(foto 3) ALAN48 P MULTI

(foto 4) ALAN78 P MULTI

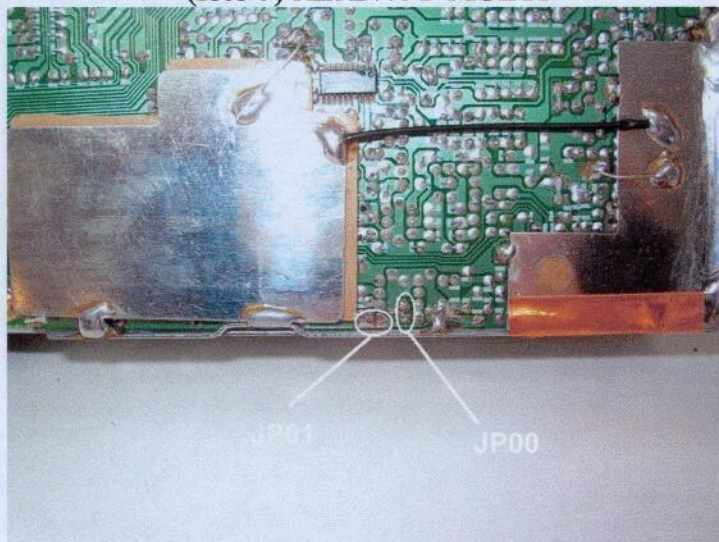
- per completare la modifica e' necessario cambiare la disposizione di altri due ponticelli (JP00 e JP01) posti sempre dal lato saldature;
- per individuare i ponticelli JP00 e JP01 fare riferimento alla foto 3 per l'ALAN48 P MULTI ed alla foto 4 per l'ALAN 78 P MULTI;

-disporre i due ponticelli come segue:

PONTICELLO JP00	APERTO
PONTICELLO JP01	CHIUSO
